Behoort bij ONTWERP besluit van B & W

Onderwerp: RE: advies Bopa Hijnlandstraat Noord

Hoogheemraadschap van
Rijnland

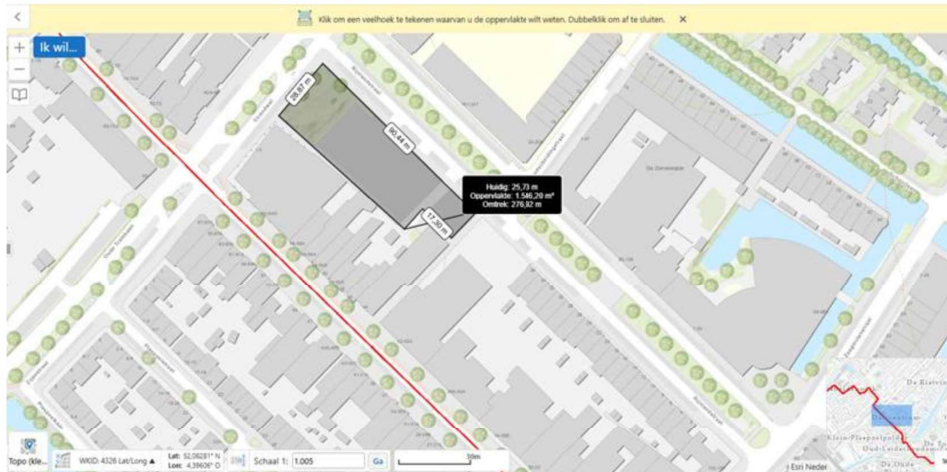
In ieder geval had ik akkoord gegeven op dit plan aangezien de toename verharding onder de 5000m² blijft (zie onderstaande afbeelding). Wel zal er voor de eventuele grondwateronttrekking een vergunning/maatwerk moeten worden aangevraagd.
